坝塘路雨水治理及兰天花园南侧入口优化方案

图纸名称
总平面

设计号	
图 号	总施-01
比 例	1:500
日 期	2025.4.9

整改说明:

总平面图 1:500

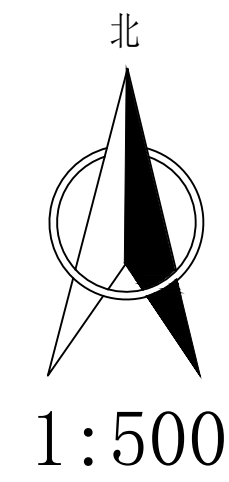
- 1、在坝塘路外侧挡土墙壁上，增设 $\Phi 500$ 雨水管对接穿坝塘路的两根 $\Phi 400$ 涵管，收集湾溪二组外排过来的雨水。
- 2、将坝塘路外侧挡土墙壁上增设的 $\Phi 500$ 雨水管接入武陵山大道市政管网。
- 3、坝塘路靠兰天花园侧新增挡水带（兼具人行道功能），方便行人通行，同时防止道路上雨水直接流入兰天花园。临空高度超过0.7米时增设护栏。
- 4、在坝塘路外侧与兰天花园相接处未做反坎的地方增设反坎防水。
- 5、坝塘路在兰天花园入口处增设两条截水沟，将道路两侧上的水集中截流后排至坎外雨水管中。
- 6、在兰天花园坝塘路连接天桥上增设两条截水沟，预防雨水直接流入3#与4#栋平台上。
- 7、在坝塘路下江山御景预埋的污水管处增设污水管，将污水接入武陵山大道市政管网。
- 8、兰天花园坝塘路入口处新增天桥连接坝塘路。
- 9、兰天花园坝塘路入口坡底负一层车库入口局部抬高地面，供车辆进出。
- 10、在兰天花园3#栋南向前室外平台处增设踏步上坝塘路。
